前 言

南昌安达安全技术咨询有限公司接受委托后，公司遵照相关规定和作业指导书要求，组建了项目安全评价组。在认真分析项目风险，收集国家法律法规、部门规章、地方性法规及规范性文件、国家标准、行业标准、规程、规范的基础上，于2022年5月6日进入矿山进行了现场实地勘测调查，经对现场收集及后续企业提供的相关技术资料进行分析、整理，并对建设项目投产后潜在危险、有害因素进行辨识及危险度定性评价，分析可能发生的事故类型，预测事故后果严重等级，采用定性定量的方法分析评价《三合一方案》设计的建设方案与相关安全生产法律法规、技术规范的符合性；对建设项目存在的问题或不足，提出了合理可行的安全对策措施及建议，按照《安全评价通则》和《国家安全监管总局关于印发金属非金属矿山建设项目安全评价报告编写提纲的通知》（安监总管一〔2016〕49号）要求，完成了《湖口恒兴建材有限公司砖瓦用页岩矿露天开采工程安全预评价报告》的编制工作。

- 1、评价对象：湖口恒兴建材有限公司砖瓦用页岩矿。
- 2、评价项目名称：湖口恒兴建材有限公司砖瓦用页岩矿露天开采工程。
- 3、评价范围：根据江西省地质矿产勘查开发局赣西地质调查大队编制《三合一方案》设计范围内的开采、运输等生产系统、生产辅助系统（不含页岩矿加工、厂外运输及危险化学品、废土料加工综合利用）及周边环境情况。

1. 《矿山安全术语》 GB/T15259-2008；

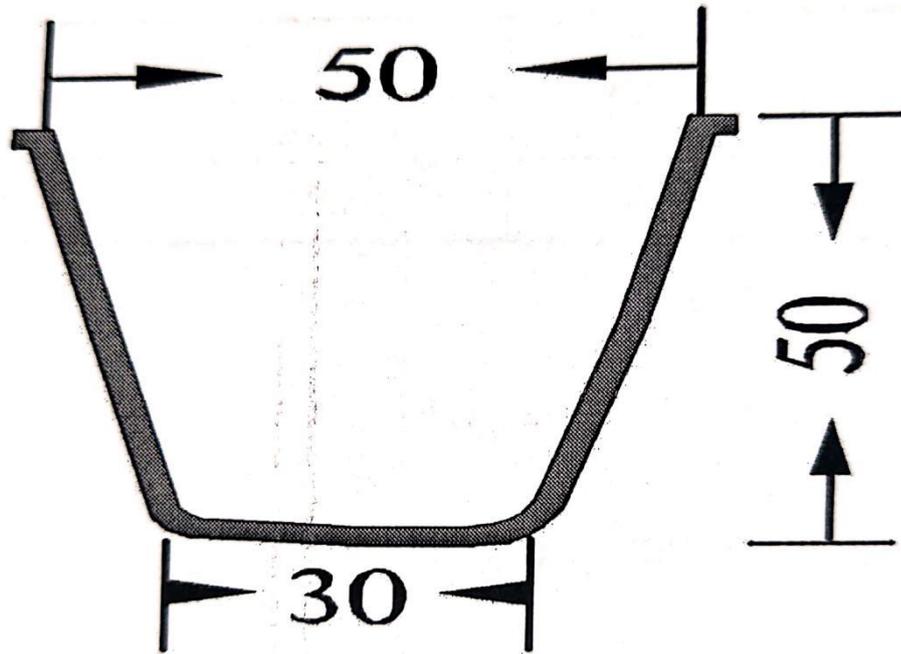
4. 根据《三合一方案》图纸，修筑的截排水沟在开采过程中会被采掘掉，建议下一步应重新设计截排水沟，使其能一直满足矿山排水需求。

(2) 根据《三合一方案》图纸，修筑的截排水沟在开采过程中会被采掘掉，建议下一步应重新设计截排水沟，使其能一直满足矿山排水需求。

14、根据《三合一方案》图纸，修筑的截排水沟在开采过程中会被采掘掉，建议下一步应重新设计截排水沟，使其能一直满足矿山排水需求。
